#### **4. F-1断層開削調査箇所付近に分布する堆積物の地層区分 及びF-1断層の活動性評価**

**【R2.4.16審査会合における指摘事項No.10】**

○既往の岩内層をHm3段丘堆積物に地層区分した場合(ケース2)についても、F-1断層の活動性評価に加えること。

開削調査箇所 (北側・南側) 及びF-1断層開削調査箇所における活動性評価のイメージ図 (ケース1) 調査位置図

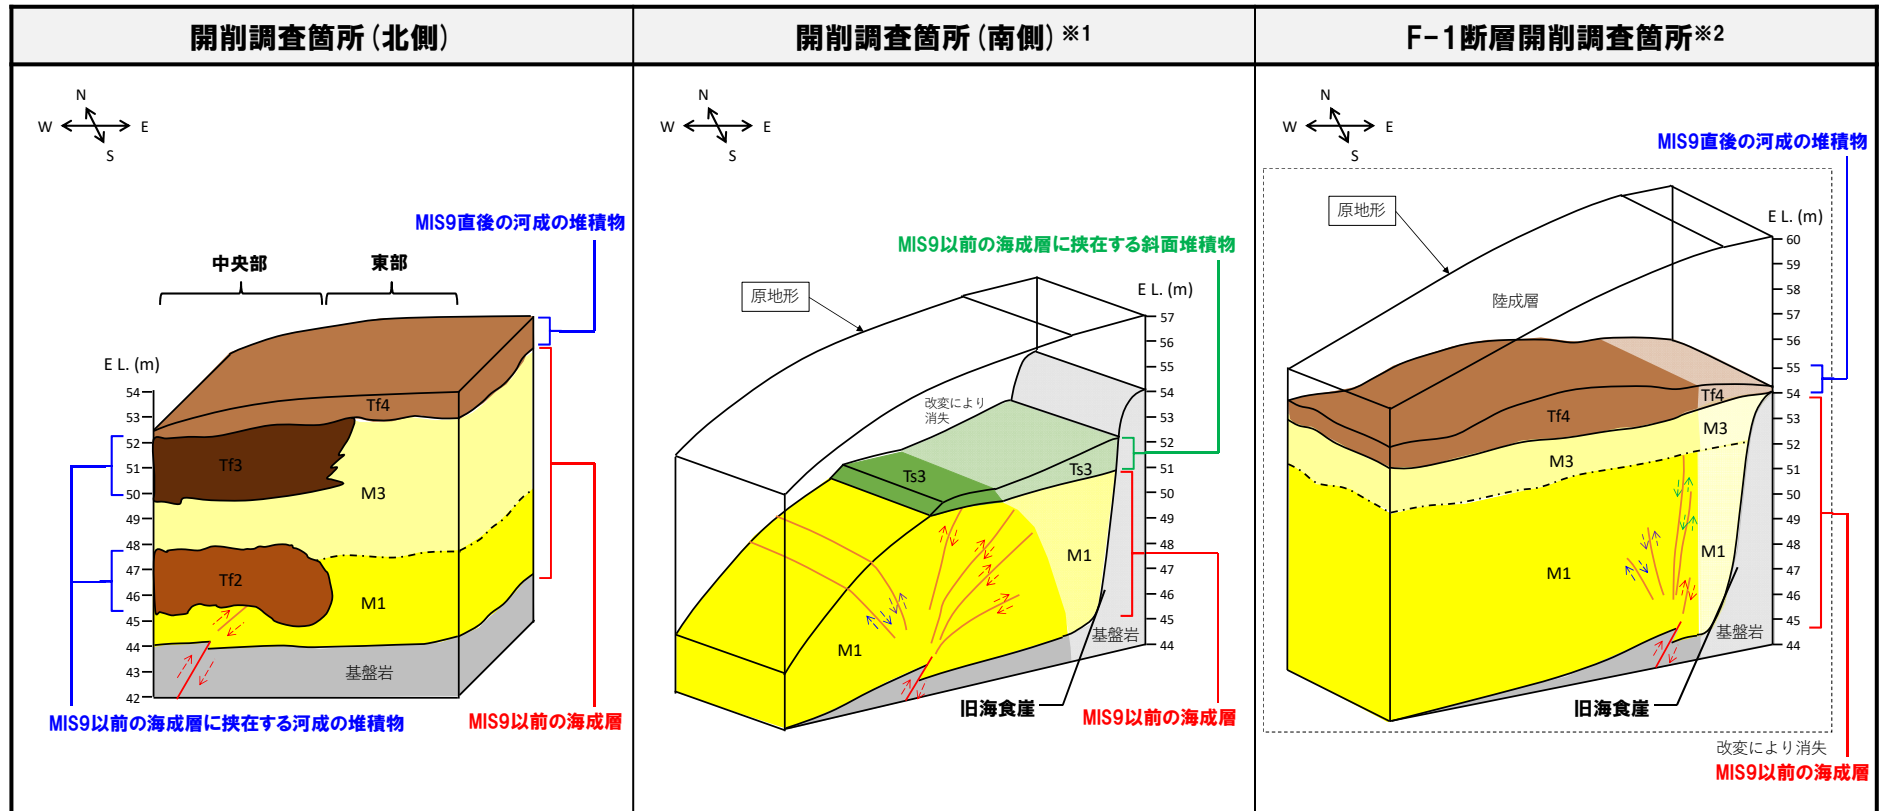
#### (ケース1)

- F-1断層に関連する小断層は、開削調査箇所(北側・南側)及びF-1断層開削調査箇所において、MIS9以前の海成層のうちM1ユニットに変位・変形を与えている。
- 小断層は、開削調査箇所(北側)において、MIS9以前の海成層に挟在する河成の堆積物(Tf2ユニット)に、開削調査箇所(南側)において、MIS9以前の海成層に挟在する斜面堆積物(Ts3ユニット)に変位・変形を与えていない。
- 以上より、小断層は、複数の調査箇所において、MIS9以前の海成層のうちM1ユニットに変位・変形を与えているが、MIS9以前の海成層に挟在する河成の堆積物(Tf2ユニット)及び斜面堆積物(Ts3ユニット)には変位・変形を与えていないことから、F-1断層の最新活動は、M1ユニット堆積中若しくは堆積終了後～Tf2ユニット及びTs3ユニット堆積前であり、それ以降の活動は認められない。

○いずれのケースにおいても、F-1断層は、後期更新世以降の活動は認められないことから、将来活動する可能性のある断層等ではないと評価される。

開削調査箇所 (北側・南側) 及びF-1断層開削調査箇所における活動性評価のイメージ図 (ケース2)

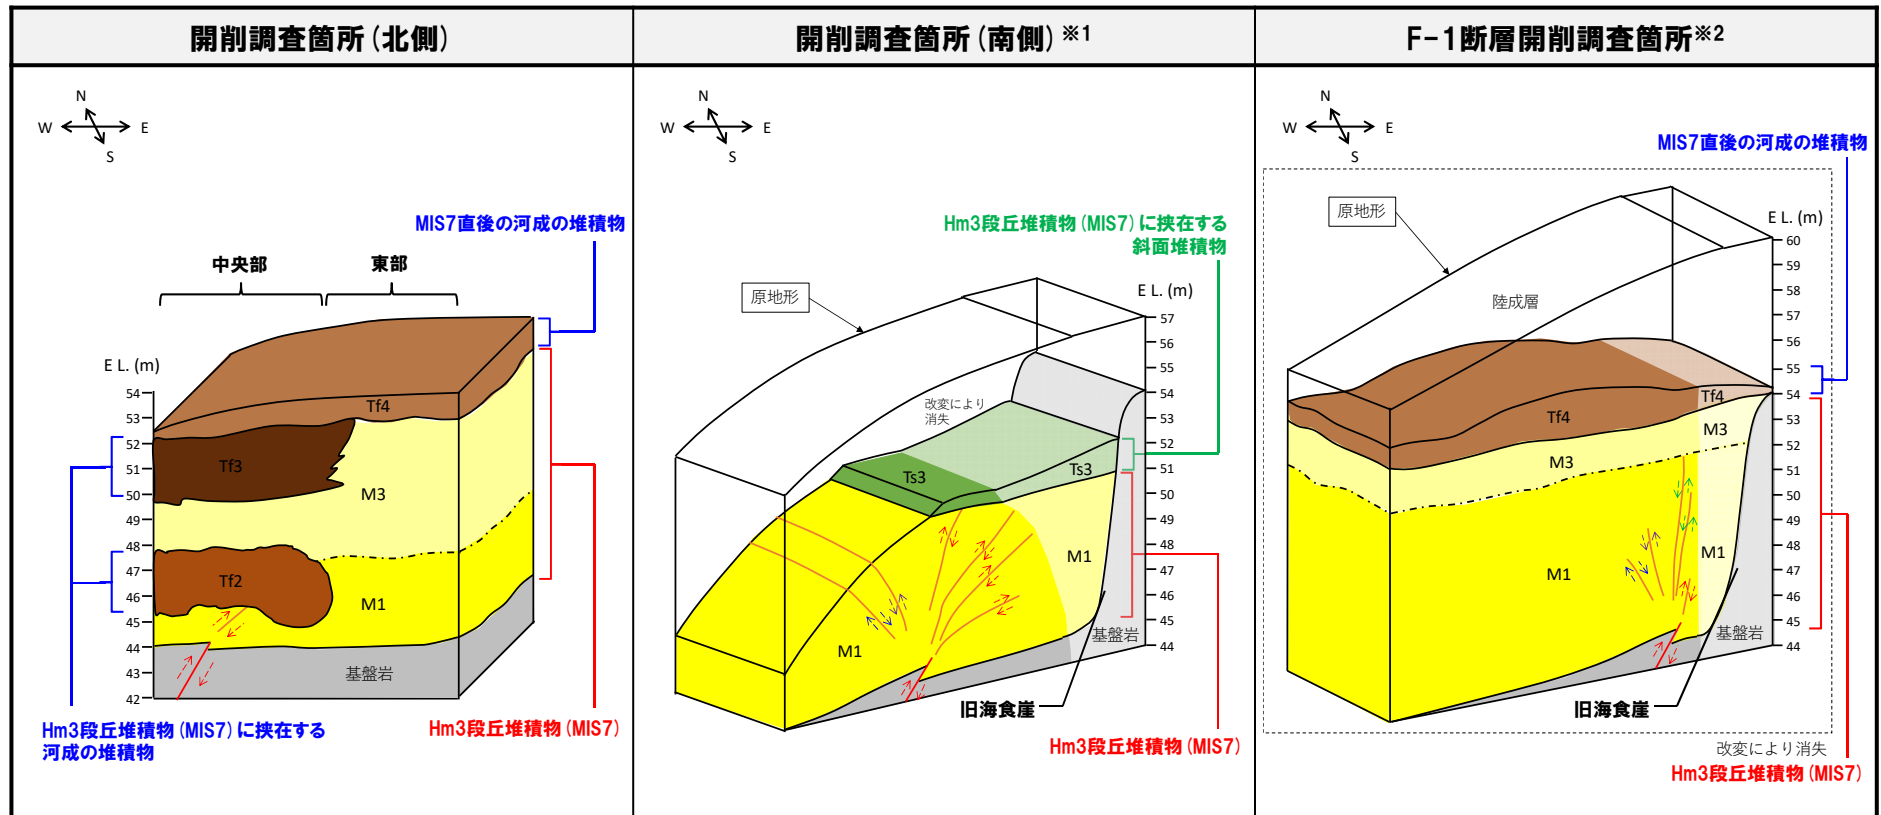
#### (ケース2)

- F-1断層に関連する小断層は、開削調査箇所(北側・南側)及びF-1断層開削調査箇所において、Hm3段丘堆積物(MIS7)のうちM1ユニットに変位・変形を与えている。
- 小断層は、開削調査箇所(北側)において、Hm3段丘堆積物(MIS7)に挟在する河成の堆積物(Tf2ユニット)に、開削調査箇所(南側)において、Hm3段丘堆積物(MIS7)に挟在する斜面堆積物(Ts3ユニット)に変位・変形を与えていない。
- 以上より、小断層は、複数の調査箇所において、Hm3段丘堆積物(MIS7)のうちM1ユニットに変位・変形を与えているが、Hm3段丘堆積物(MIS7)に挟在する河成の堆積物(Tf2ユニット)及び斜面堆積物(Ts3ユニット)には変位・変形を与えていないことから、F-1断層の最新活動は、M1ユニット堆積中若しくは堆積終了後～Tf2ユニット及びTs3ユニット堆積前であり、それ以降の活動は認められない。

開削調査箇所 (北側・南側) 及びF-1断層開削調査箇所における活動性評価のイメージ図 (ケース3) 調査位置図

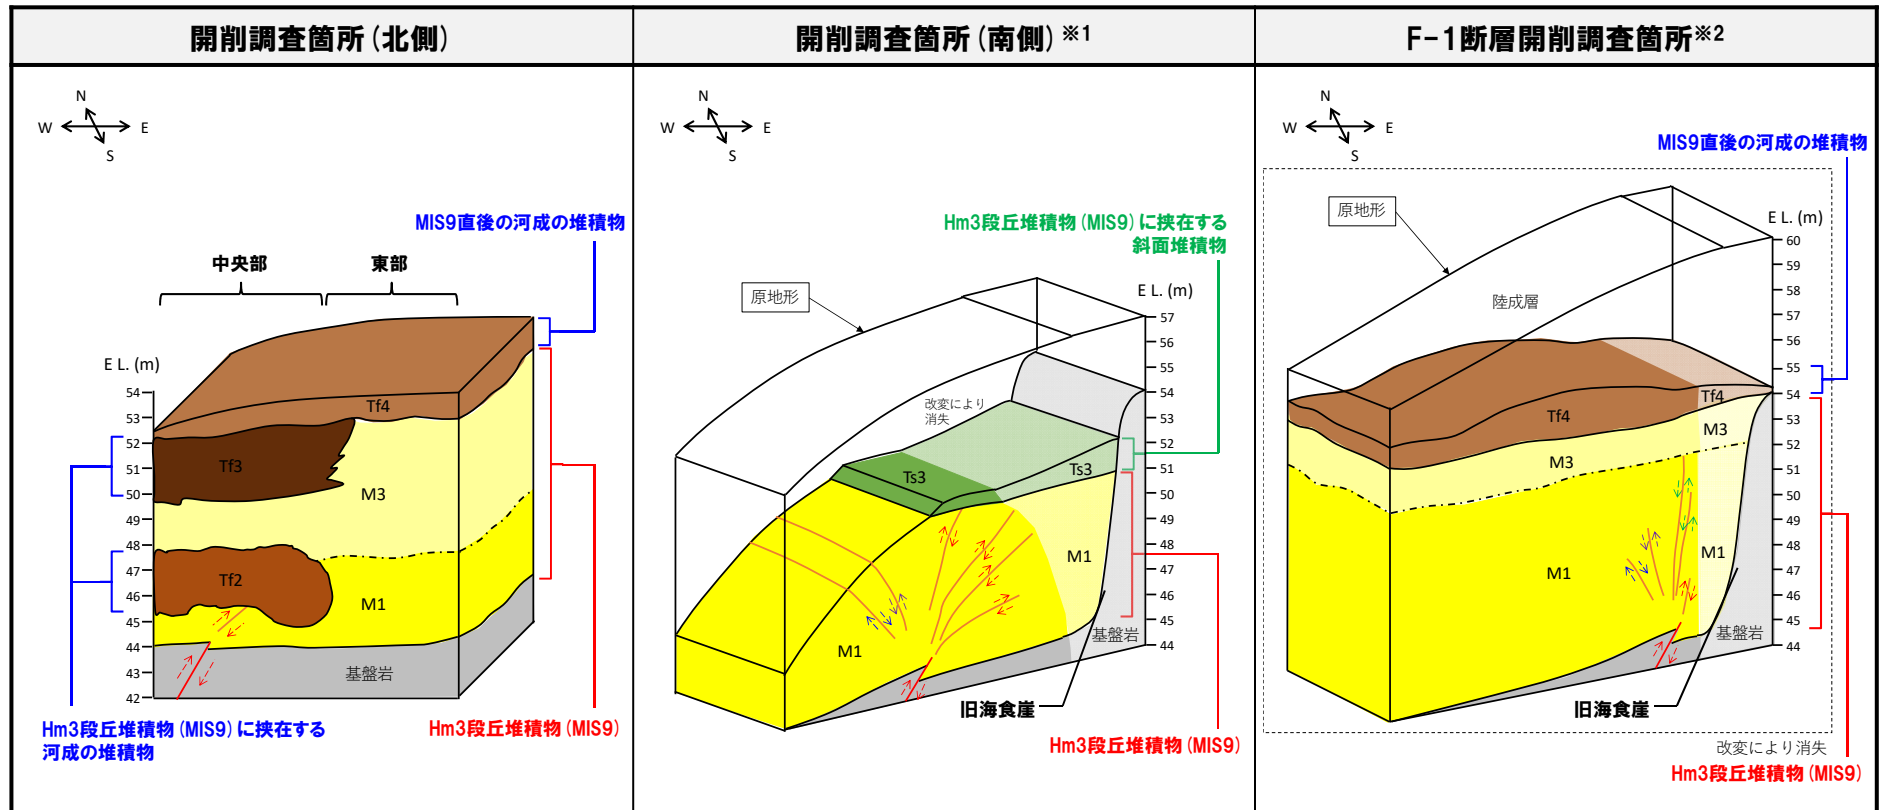
#### (ケース3)

- F-1断層に関連する小断層は、開削調査箇所(北側・南側)及びF-1断層開削調査箇所において、Hm3段丘堆積物(MIS9)のうちM1ユニットに変位・変形を与えている。
- 小断層は、開削調査箇所(北側)において、Hm3段丘堆積物(MIS9)に挟在する河成の堆積物(Tf2ユニット)に、開削調査箇所(南側)において、Hm3段丘堆積物(MIS9)に挟在する斜面堆積物(Ts3ユニット)に変位・変形を与えていない。
- 以上より、小断層は、複数の調査箇所において、Hm3段丘堆積物(MIS9)のうちM1ユニットに変位・変形を与えているが、Hm3段丘堆積物(MIS9)に挟在する河成の堆積物(Tf2ユニット)及び斜面堆積物(Ts3ユニット)には変位・変形を与えていないことから、F-1断層の最新活動は、M1ユニット堆積中若しくは堆積終了後～Tf2ユニット及びTs3ユニット堆積前であり、それ以降の活動は認められない。

F-1断層開削調査箇所における当社写真から作成したスケッチ  
小野・斉藤(2019)に加筆(紫字が当社による加筆)

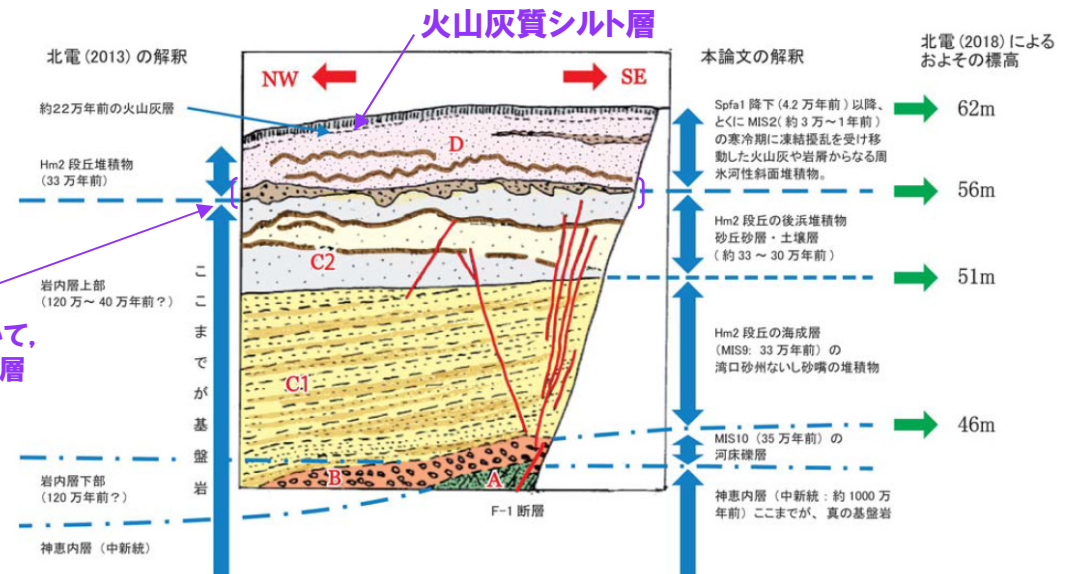
○開削調査箇所(北側)に認められる河成の堆積物(Tf2ユニット)及び開削調査箇所(南側)に認められる斜面堆積物(Ts3ユニット)について、小野・斉藤(2019)「活断層研究51号」が指摘している周氷河作用の影響を受けたものか否かの見解を示すこと。

- 小野・斉藤(2019)では、F-1断層開削調査箇所において認められる堆積物の一部について、周氷河作用の影響を受けたものであると指摘している(文献の詳細についてはP294参照)。
- 当該文献では、敷地及びその周辺に分布する段丘面間の斜面での当社トレンチ調査における火山灰分析の結果、Toya, Spfa-1等が表土直下で混在している状況が認められることから、これらの堆積物は周氷河作用による擾乱を受けたものと推定している。
- さらに、F-1断層開削調査箇所が上述のトレンチ調査箇所と類似する地形に位置していることを以って、既往評価において当社がHm2段丘堆積物としていた地層及びその上位の火山灰質シルト層を含む層厚6m程度の地層(当該文献では「D層」と呼称、次頁図参照)についても、同様に周氷河作用による擾乱を受けた周氷河性斜面堆積物であると断定している。
- また、十勝平野の事例を引用し、Spfa-1が周氷河作用による擾乱を受けた時期がMIS2であることから、D層を含む敷地の周氷河性斜面堆積物の形成時期もMIS2であるとしている。

- ①文献レビューの結果を踏まえた, 周氷河作用の影響を受けた堆積物の特徴を確認するための観点についての検討結果は以下のとおり。
  - ・堆積時期の観点: 検討対象の地層の堆積時期(氷期かどうか)について確認する
  - ・活動層厚の観点: 敷地の位置する北海道における周氷河作用の影響を受ける深度は, 地表から概ね2~3m程度となるものと考えられることから, 検討対象層の深度について確認する
  - ・層相の観点 : 周氷河作用に伴うインポリューション, ソリフラクション等の影響を受けた場合, 地層及びその内部の堆積構造は擾乱されると考えられることから, 周氷河作用を示唆する擾乱の有無について確認する
- ②地質調査の結果, いずれの観点においてもTf2ユニット及びTs3ユニットに周氷河作用の影響を受けた堆積物の特徴は認められない。

- 開削調査箇所(北側)に認められる河成の堆積物(Tf2ユニット)は, 周氷河作用の影響を受けていないと判断される。
- 開削調査箇所(南側)に認められる斜面堆積物(Ts3ユニット)は, 周氷河作用の影響を受けていないと判断される。

F-4断層  
開削調査箇所壁面写真 (北側) (解釈線あり)

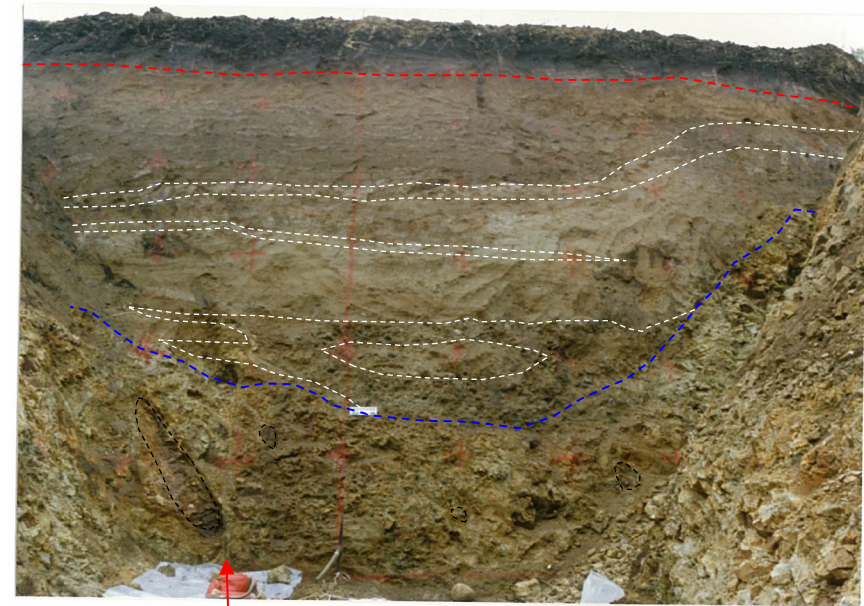
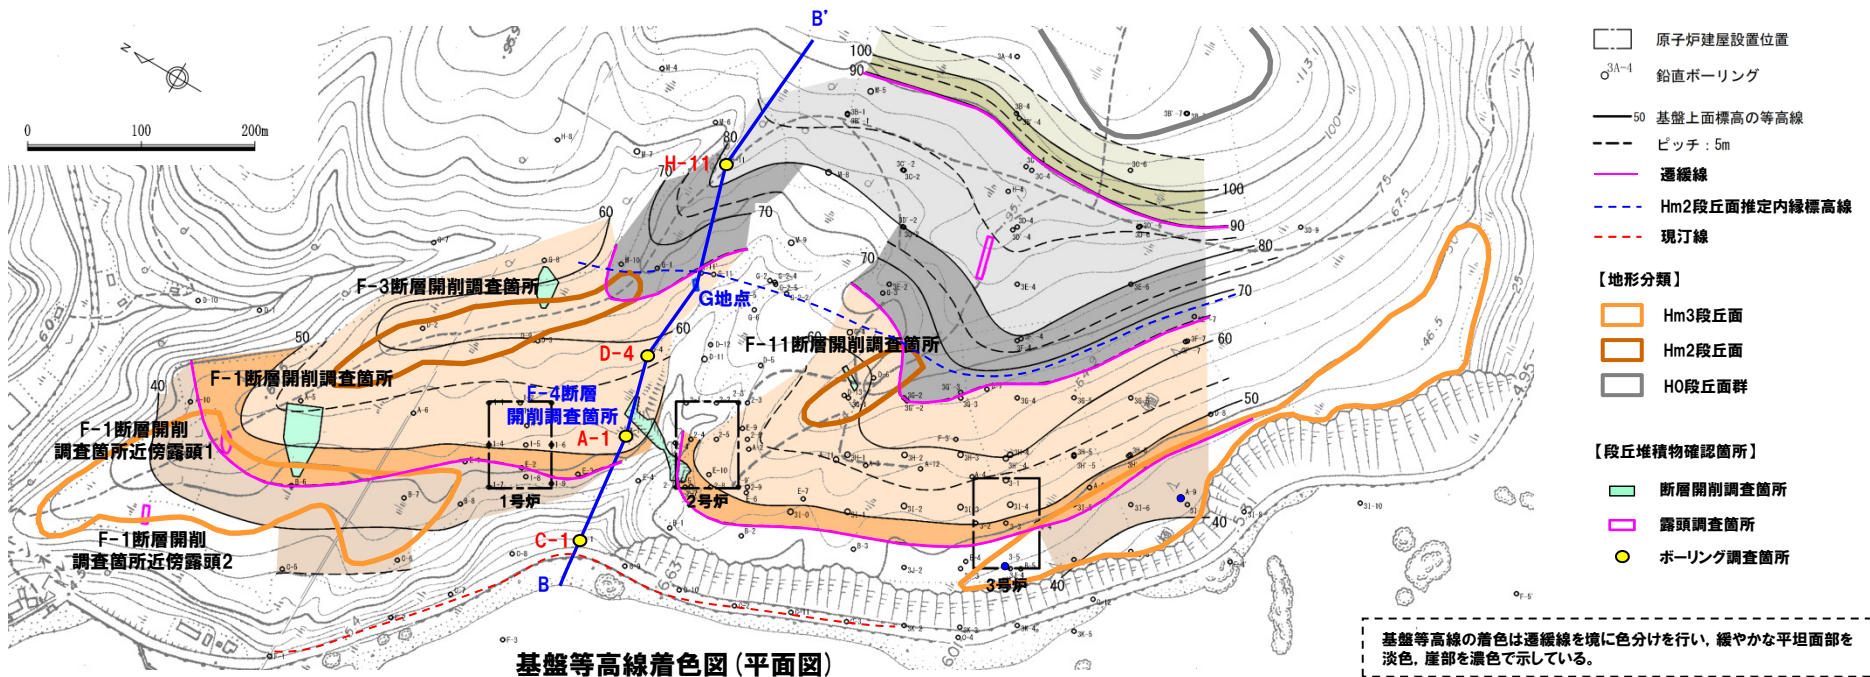
○F-4断層開削調査箇所については、スケッチと写真との対比を行い、写真に層相境界等の解釈線を示すこと。

- F-4断層開削調査箇所については、これまで、開削調査箇所壁面写真に基盤岩上面及び段丘堆積物上面の解釈線をトレースしたものを示していた。
- 今回、上記指摘事項を踏まえ、改めて基盤岩上面及び段丘堆積物上面の解釈線をトレースするとともに、第四紀層中の主な層相境界等もトレースする(P319参照)。
- トレースに当たっては、現有の壁面写真では層相が不明瞭な部分もあることから、スケッチに示された層相の分布標高を考慮する。
